AUSFÜHRUNGSPLANUNG

Umbau Bahnhofsgebäude
Löhne zum dritten Ort
Bünder Straße 7, 32584 Löhne

Plan	Schnitt GG
Maßstab	1:50
Datum	26.01.2026
Stand	02.07.2026
Plannr.	SN-GG-AV01
Index	c

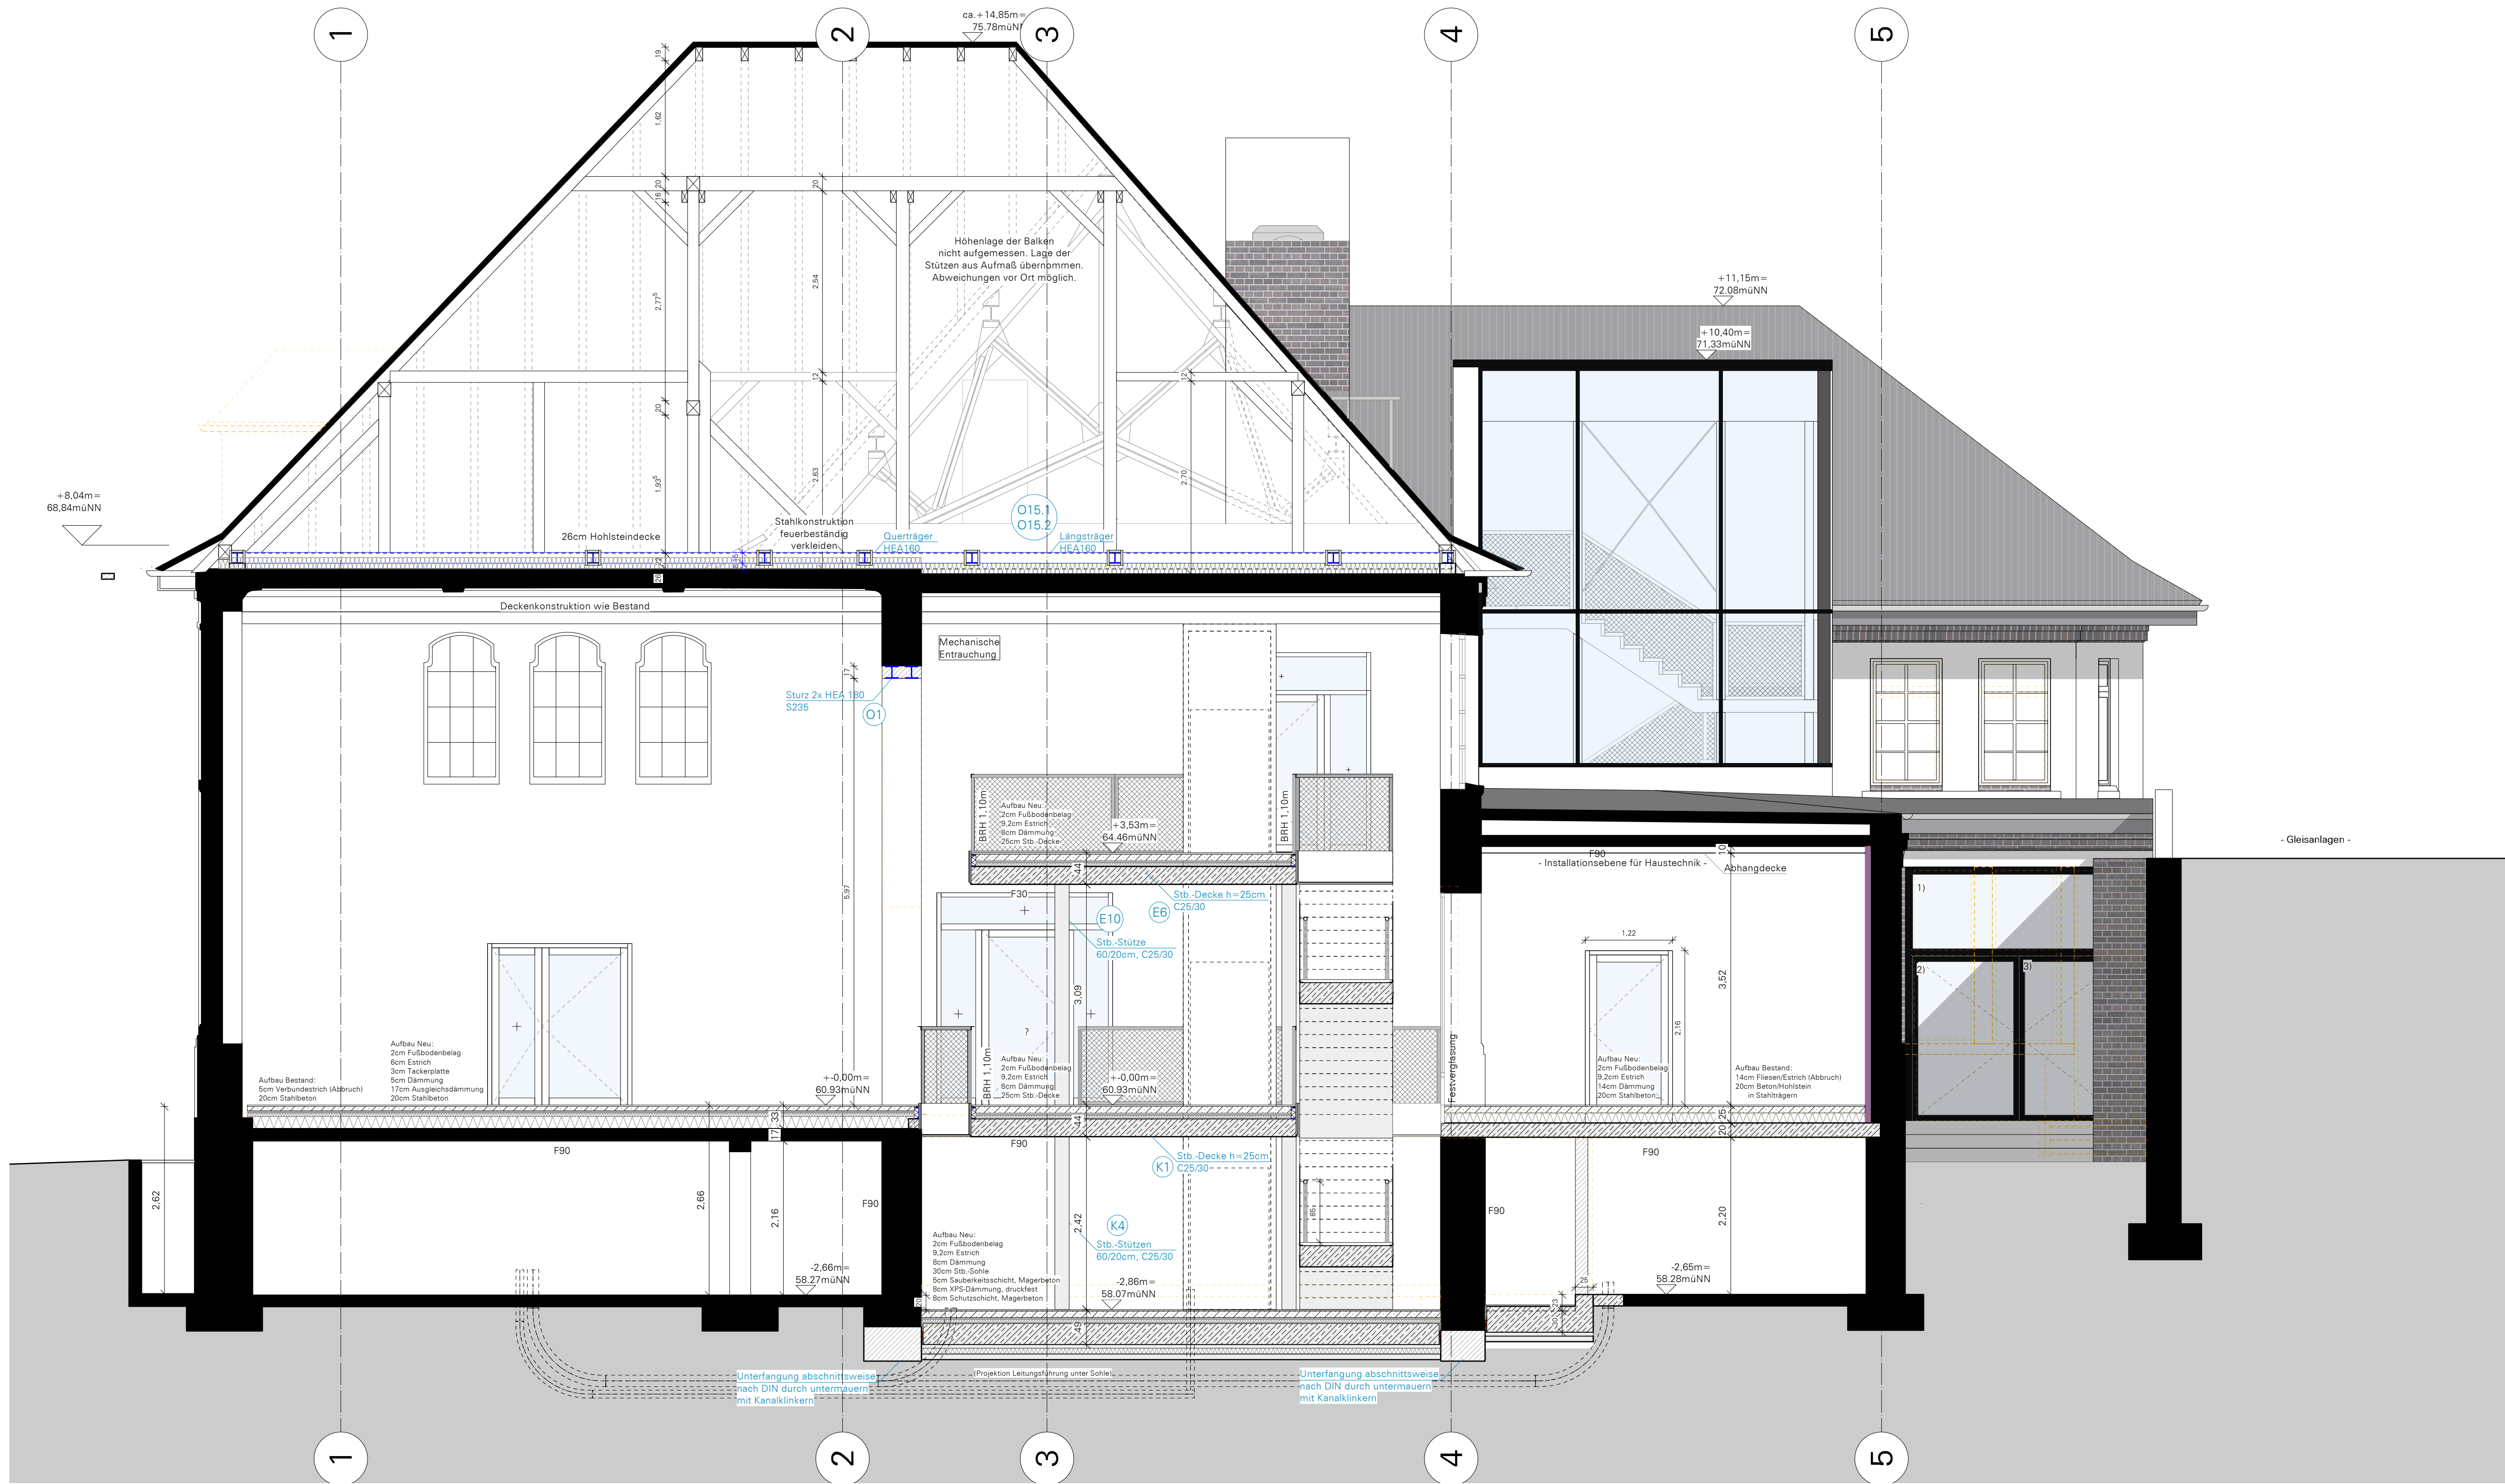
Bearbeiter	Inhalt	Index	Datum
sn	Änderung Wände Neu Übergang Flur zu -01-05/01-06	a	17.02.2026
sn	Nach Aufmaß Rohbaudecken: Änderung Raumhöhen und OKFF neu (+ -0,00m = 60.93müNN)	b	29.03.2026
sn	Überarbeiten NN-Höhen nach Änderung OKFF EG Neu	c	02.07.2026
